**PROGETTO PER LA REALIZZAZIONE DI UN IMPIANTO AGRIVOLTAICO
NEL COMUNE DI BRINDISI IN LOCALITÀ MAFFEI**

RELAZIONE DI INTEGRAZIONE MITE
nota prot. 0005789 in data 11.08.2022

La seguente relazione illustra puntualmente quanto in risposta alle integrazioni del Ministero della Transizione Ecologica - Commissione Tecnica PNRR – PNIEC registro uff. n. 0005789 in data 11.08.2022 in merito al progetto di realizzazione di un impianto agro-fotovoltaico.

Figura 3 - Stralcio Tavola "018_MRR-CIV-TAV-018_3di4_05 - Layout area di cantiere impianto agrivoltaico"

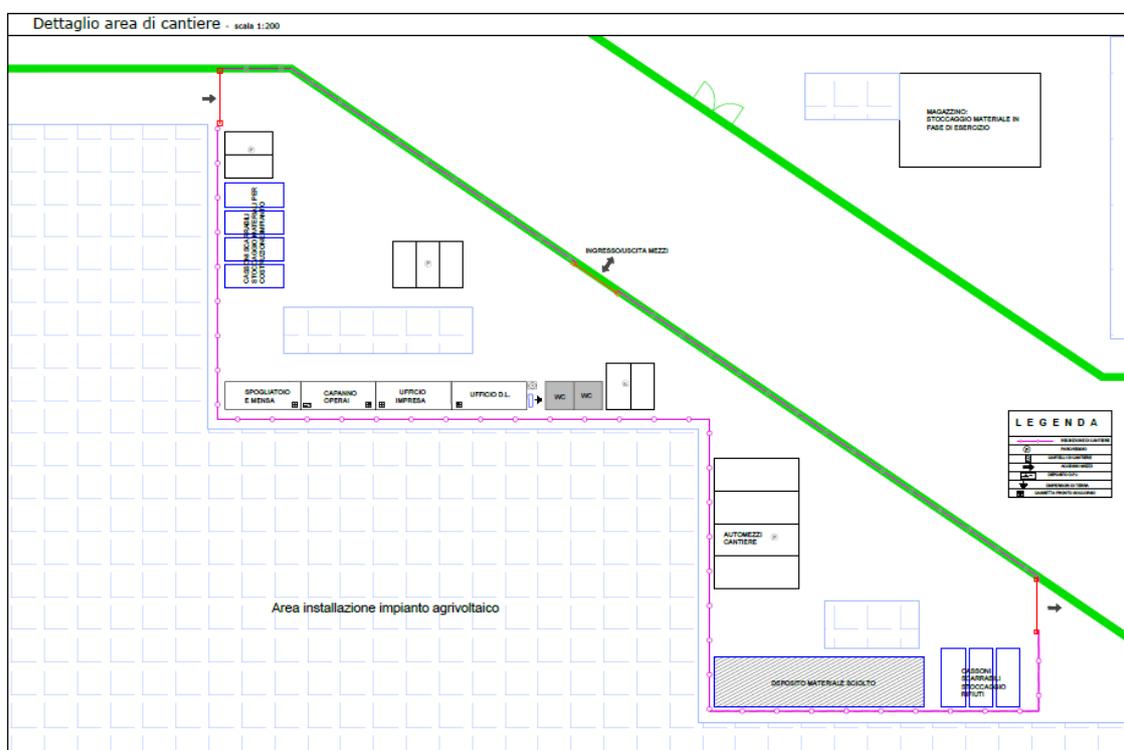
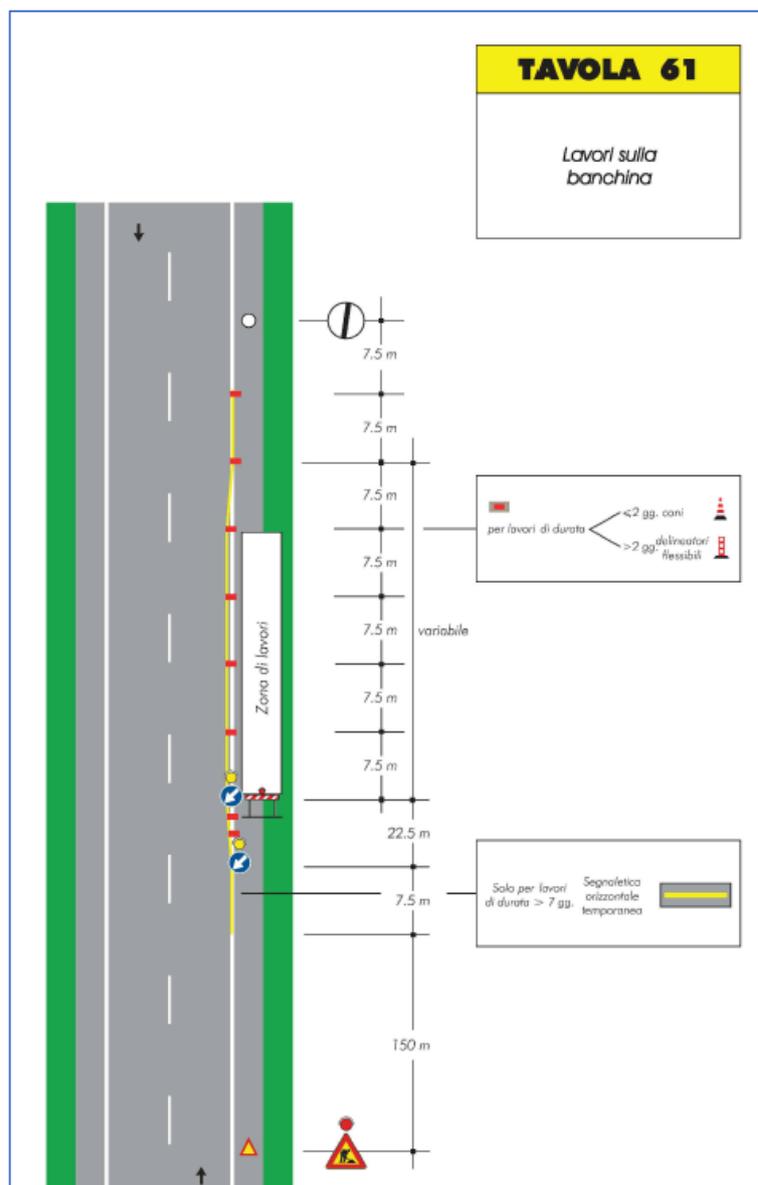
“fornire per ciascuna delle fasi di vita del progetto (cantierizzazione, esercizio e dismissione) la descrizione delle aree occupate e la relativa planimetria”.

La realizzazione dell'impianto agrivoltaico in progetto necessita di aree ove poter depositare temporaneamente i materiali, le attrezzature, i mezzi d'opera e tutto quanto occorre per la realizzazione dello stesso, la segnaletica oltreché i baraccamenti di cantiere, oltre alla realizzazione di cantieri mobili per le opere da realizzare relativamente a quanto concerne l'adeguamento e/o la realizzazione di nuove strade.

Relativamente a quanto concerne la cantierizzazione delle strade di accesso a servizio dell'impianto in progetto si fa riferimento all'elaborato progettuale denominato "018_MRR-CIV-TAV-018_3di4_05 - Layout area di cantiere impianto agrivoltaico" di cui se ne riporta uno stralcio a titolo esemplificativo:

Figura 8 - Dettaglio recinzione

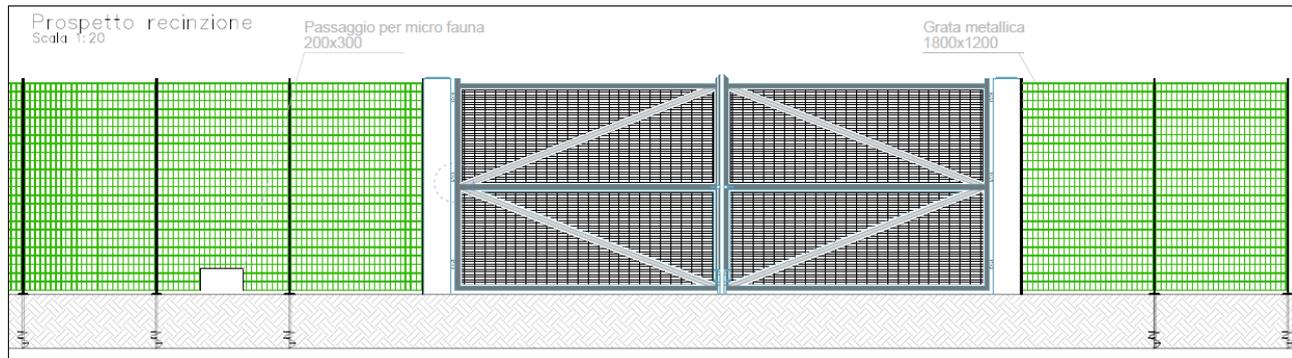
Richiesta:

Di seguito il dettaglio.

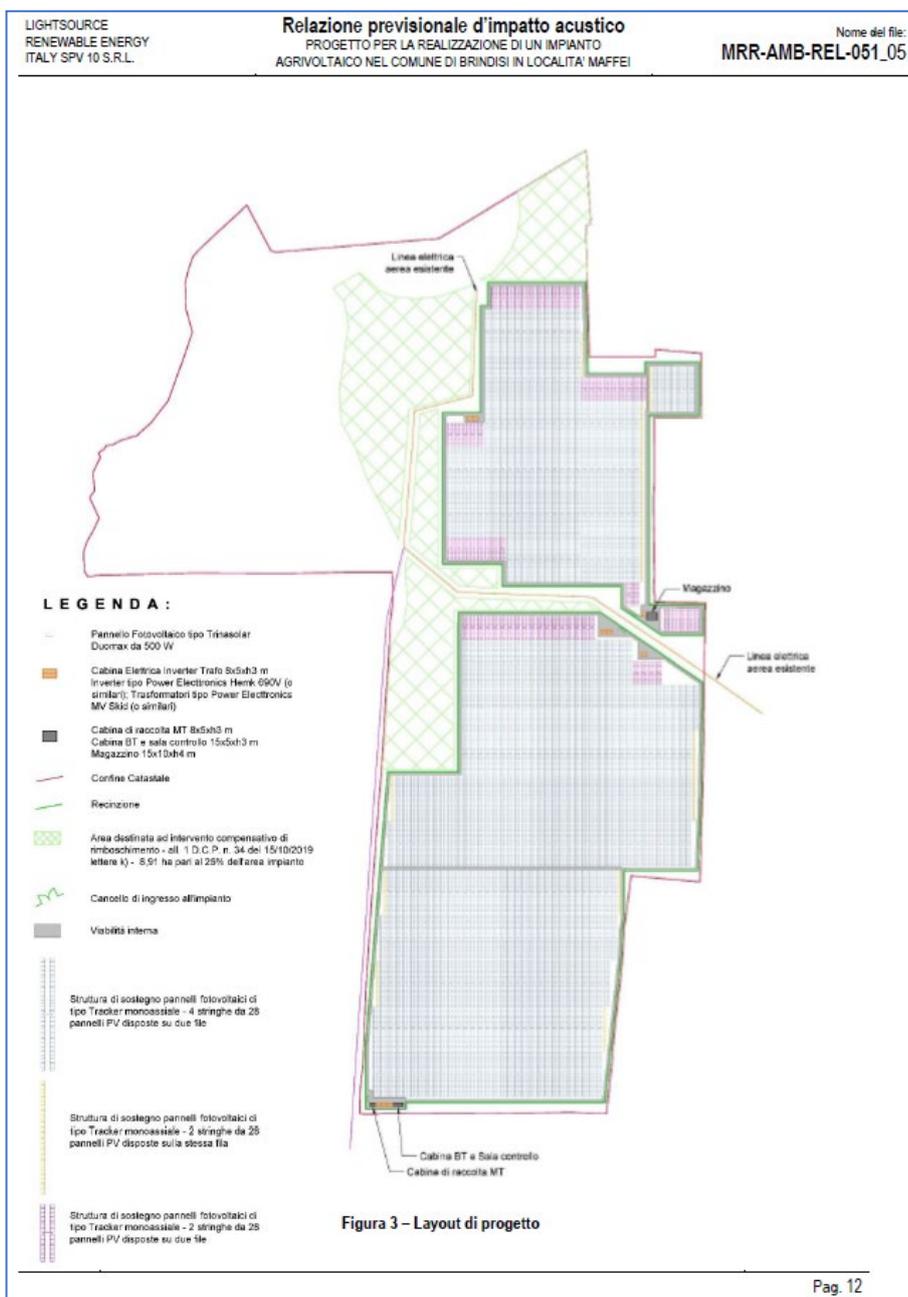
“si richiede in generale che le cartografie/corografie siano fornite in scala adeguata e complete delle indicazioni degli elementi costitutivi dell’impianto in progetto, delle sorgenti di rumore, dei ricettori e di ogni altro elemento utile alla comprensione della fenomenologia della propagazione e alla valutazione del clima acustico di tutta l’area di influenza”.

Si chiarisce che l’elaborato grafico “MRR-AMB-TAV-052_01 - Studio di impatto acustico isofone e recettori_rev1” è in scala adeguata 1:5000 e rappresenta i confini progettuali, i limiti catastali, le sorgenti di rumore, i recettori, i punti di misura, le isofone di emissione delle sorgenti. Non risultano rappresentati i pannelli e gli ulteriori elementi di progetto per lasciare una migliore leggibilità dell’elaborato. Il layout di progetto completo è riportato nella relazione MRR-AMB-REL-051_05 - Relazione sull'impatto acustico_rev5 fig.3 pag.12.

Figura 15 – stralcio dell'elaborato MRR-AMB-REL-052a_05 - Corografia PZA

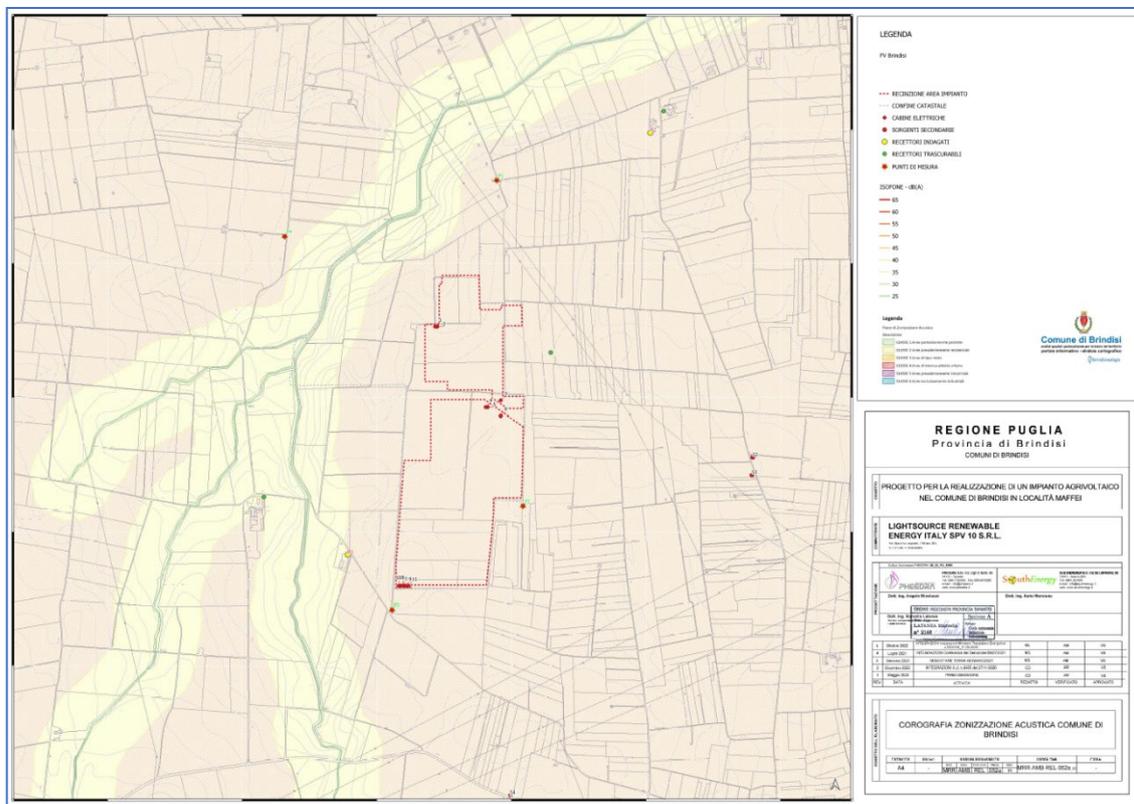
“si chiede in particolare di fornire corografie dettagliate con indicazioni chiare delle classi di zonizzazione acustica dei Comuni di pertinenza in tutte le aree di interesse”.

In accoglimento di quanto richiesto dal MITE è stato prodotto l'elaborato "MRR-AMB-REL-052a_05 - Corografia PZA" nel quale è evidenziata la classe di zonizzazione acustica vigente nel comune di Brindisi

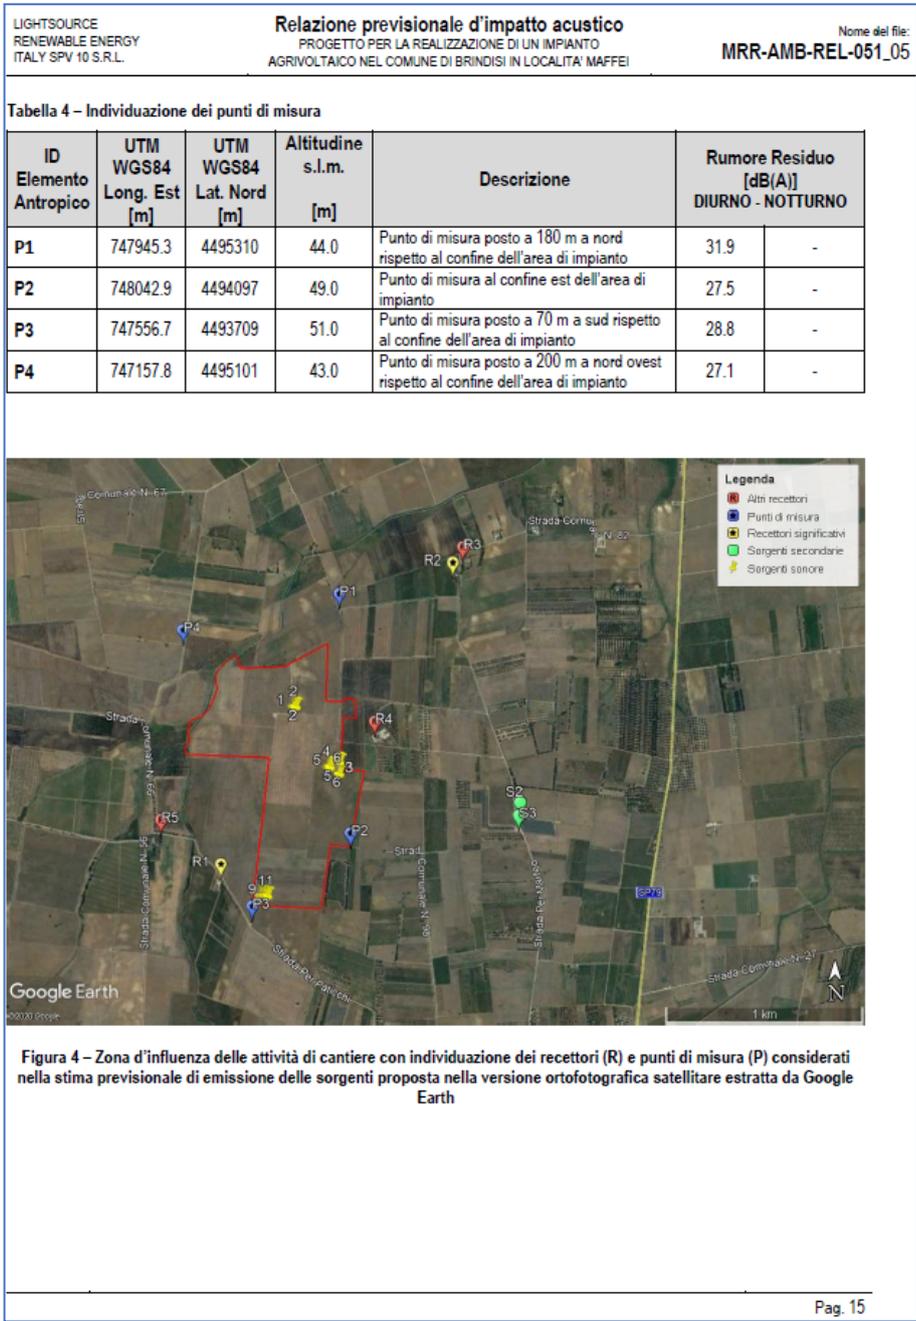
“si chiede di indicare l’ubicazione e i criteri di scelta della/e prestazione/i di misura presso le quali sono stati eseguiti i rilievi fonometrici”.

In riscontro di quanto rilevato si specifica che l’individuazione cartografica dei punti di misura è riportata nell’elaborato grafico **MRR-AMB-TAV-052_01 - Studio di impatto acustico isofone e recettori_rev1**, in scala 1:5000 e in forma tabellare nell’elaborato **MRR-AMB-REL-051_05 - Relazione sull’impatto acustico_rev5** a pag.15 tabella 4. I criteri di scelta sono elencati al paragrafo 6.5 pag.17 della stessa relazione.

Figura 16 – Stralcio nell’elaborato grafico MRR-AMB-TAV-052_01 - Studio di impatto acustico isofone e recettori_rev1

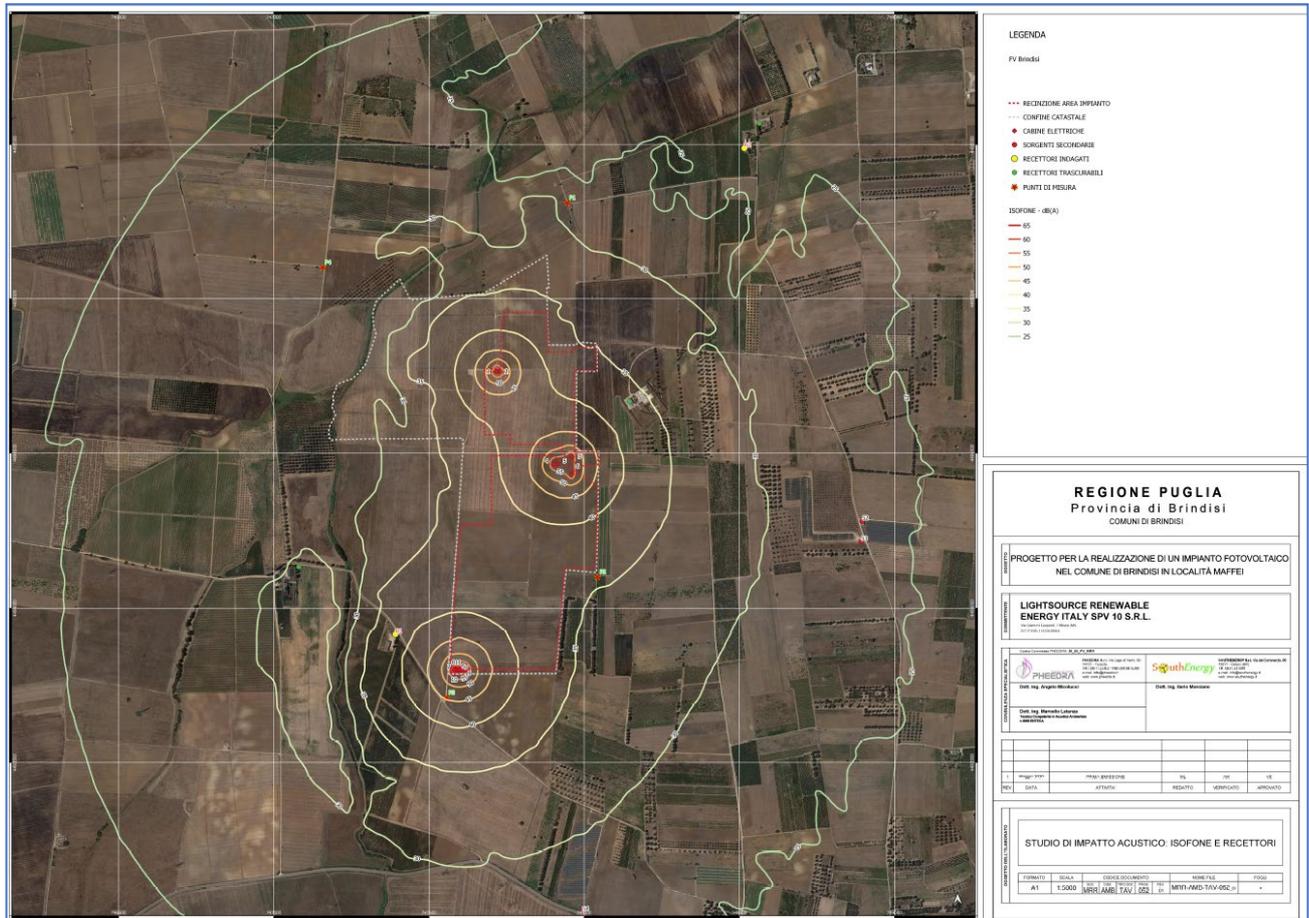
“tutti i risultati devono essere adeguatamente rappresentati e restituiti sia in forma tabellare, come livelli puntuali sui ricettori individuati o almeno sui ricettori presso cui sono state effettuate le misure fonometriche, sia in forma cartografica, anche sotto forma di mappe di rumore (isofoniche)”.

In riscontro a quanto rilevato si specifica che nella relazione **MRR-AMB-REL-051_05 - Relazione sull'impatto acustico_rev5** i risultati delle simulazioni sono forniti in forma tabellare nel cap 9° "Verifica dei limiti normativi", mentre sono forniti in forma cartografica con mappe di rumore con isofone dei livelli di rumorosità generati dall'impianto e posizione dei recettori nell'elaborato grafico **MRR-AMB-TAV-052_01 - Studio di impatto acustico isofone e recettori_rev1** di cui si riporta stralcio.
